STEMME	Technische Mitteilung Service Bulletin	Dok. Nr.:
		A31-10-114
DOA EASA.21J.250		Ausg./Issue: 01
		Seite/Page 1 of 3

Korrektur des Anzugsmoment Schwimmerschalter *Correction of the float switch tightening torque*

<u>Gegenstand:</u>	<u>Subject:</u>
Schwimmerschalter (P/N: 831.087) im Kraftstoffsystem Rumpf (P/N: 128.200)	Float switch (P/N: 831.087) in the "Kraftstoffsystem Rumpf" (P/N: 128.200)
<u>Betroffene Flugzeuge:</u>	<u>Affected Airplanes:</u>

Abb. 1 Einbaurichtung

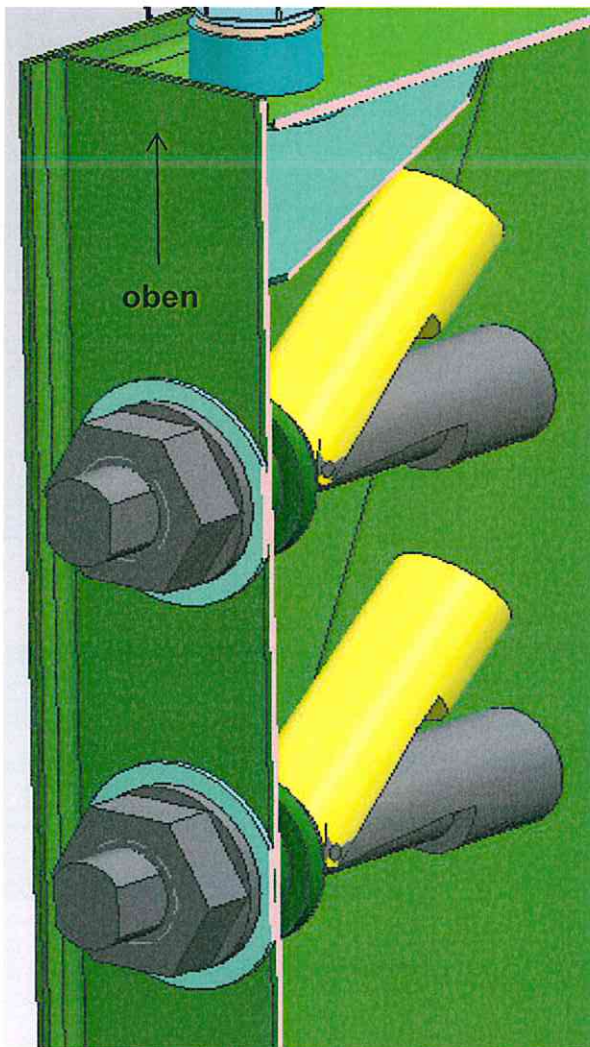
1. Rumpftank (P/N: 128.250) freilegen
2. Kraftstoff aus dem Rumpftank ablassen
3. Schwimmerschalter ausbauen
4. Viton-Dichtung (grün) durch eine neue Dichtung ersetzen
5. Schalter wieder einsetzen (Einbaurichtung siehe Abb. 1) und mit **2,67 Nm** anziehen

Fig. 1 Installation direction

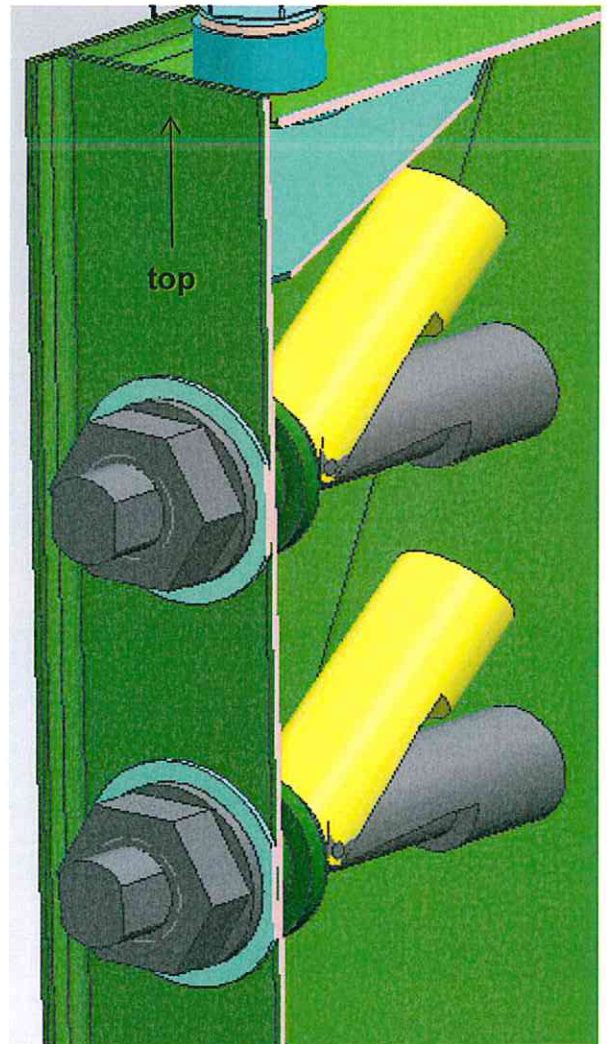
1. Remove the trunk (P/N: 128.250)
2. Drain the fuel from the fuselage tank
3. Remove both float switches
4. Replace the Viton seal (green) with a new seal
5. Install the switches (installation direction see Fig. 1) and tighten with **2.67 Nm**
